改善箇所説明図

基準不適合発生箇所

((1)エアクリナーボックス ドレインホース / (2)燃料タンクキャップ ドレインホース)

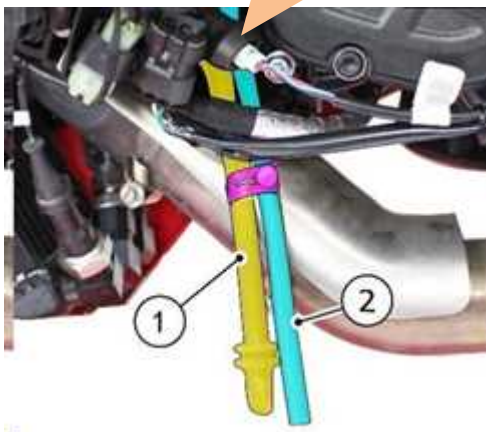
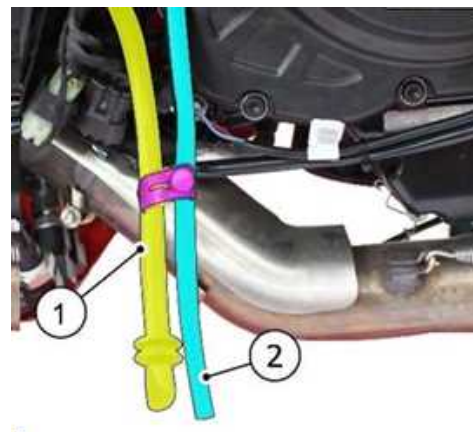
エアクリナーボックスと燃料タンクキャップの樹脂製ドレインホースの取り回しが不適切なため、エキゾーストパイプに接触するものがある。そのため、当該ホースが溶損し、最悪の場合、火災に至るおそれがある。

全車両、エアクリナーボックスと燃料タンクキャップのドレインホースの取り回しを変更する。なお、当該ホースが溶損しているものは、当該ホースを新品と交換する。
